## 改善箇所説明図

### 基準不適合発生箇所

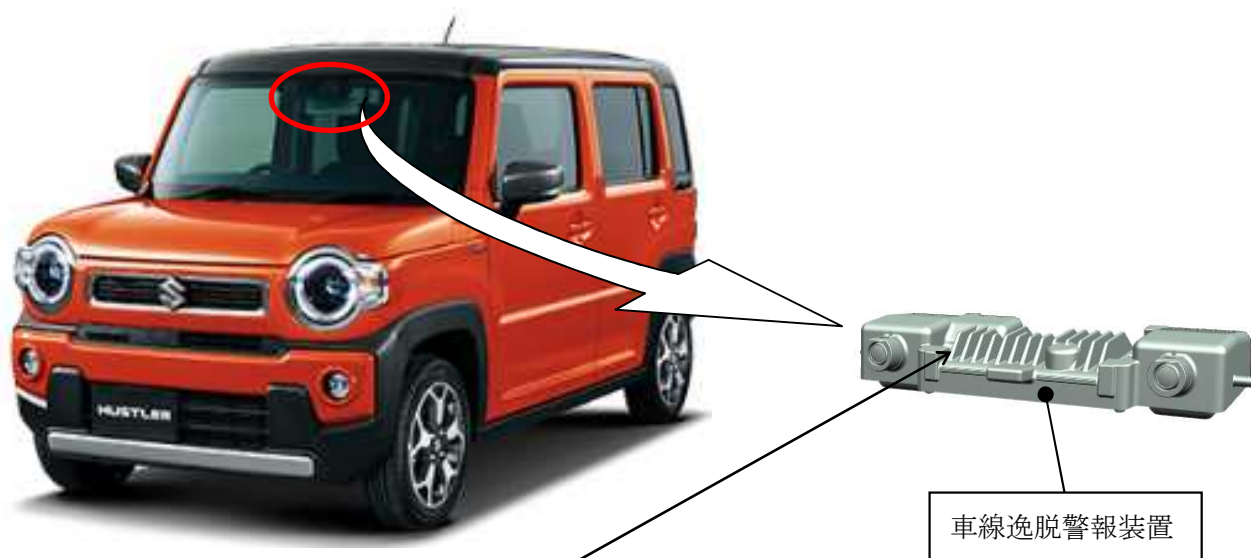
車線逸脱警報装置において、車線逸脱抑制機能の制御プログラムが不適切なため、運転者が車線逸脱警報をOFFにすると車線逸脱抑制機能が作動している状態で車線を逸脱した場合に警報が作動せず、道路運送車両法の保安基準第11条（かじ取り装置の基準）に適合しない。

全車両、車線逸脱抑制機能の制御プログラムを対策プログラムに書き換えるとともに、取扱説明書に記載のある車線逸脱警報の作動条件を訂正する。

識別：IDプレートに水色のシールを貼付する。
